#### Erratum concernant le tableau de réponse à la dette page 654 et la carte des unités 3 & 4 page 664

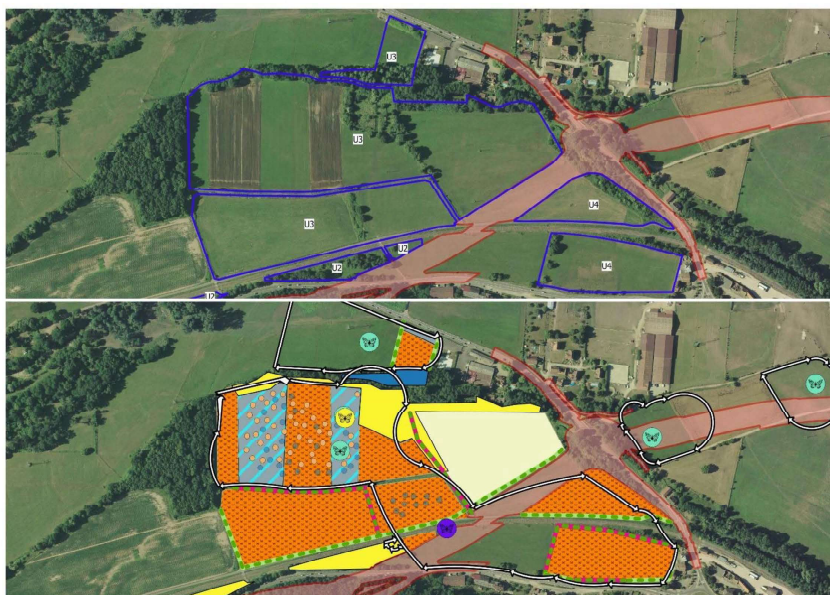
Une modification a été apportée dans le tableau de réponse à la dette, ainsi que sur la carte des unités 3 & 4, pour une mise en cohérence des surfaces engagées dans la compensation spécifique papillon sur l'unité 3.

En effet, l'unité 3 comprend en grande partie une zone à enjeux majeurs pour les papillons. Cette zone pendant la durée de l'étude, a subi des modifications sur le terrain rendant certaines parcelles (hachurées en bleu sur la carte ci-après) dans un état dégradé et plus favorable aux papillons. C'est pourquoi, le programme de mesures de compensation cible :

- La reconversion de milieux anthropisés en prairie naturelles (via Comp01), sur les parcelles retournées,
- La gestion des prairies naturelles (via Comp02), pour entretenir la biodiversité sur les parcelles reconverties,
- La mise en place d'un programme expérimental de restauration d'habitats à papillons (via aComp02) sur les parcelles retournées, mais à proximité de stations de papillons existantes.

Le tableau et la carte ont donc été modifiés dans ce sens :

Illustration 2 : Vue en plan du bassin d'infiltration n°0 – évolution par rapport au DAU août 2018

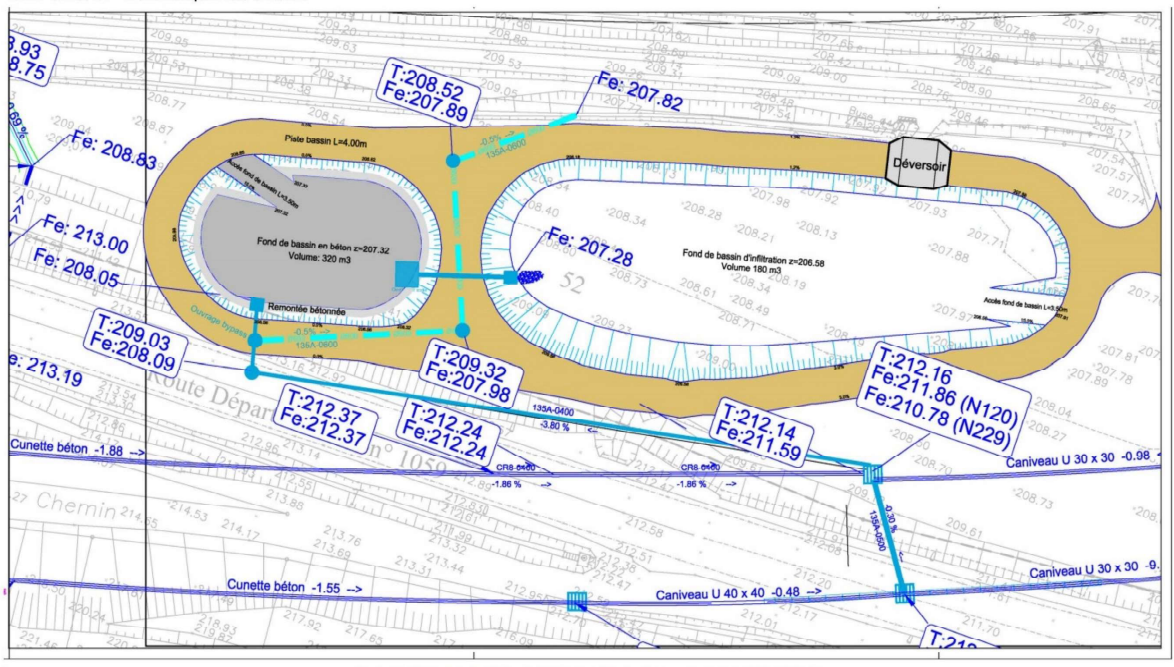
4.1.1.1 Bassin n°0 – évolution depuis DAU août 2018

Illustration 15 : Vue en plan du bassin d'infiltration n°4

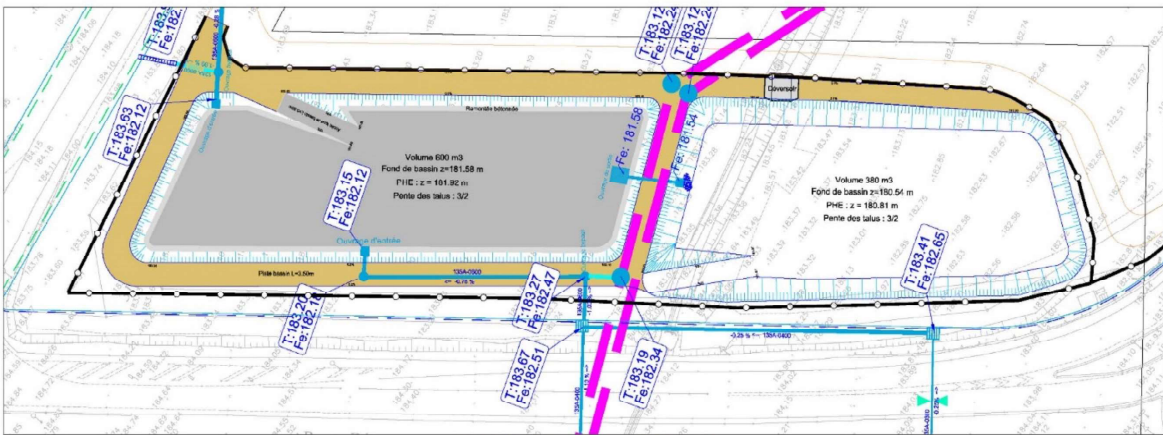
4.1.1.5 Bassin n°4 – évolution depuis DAU août 2018
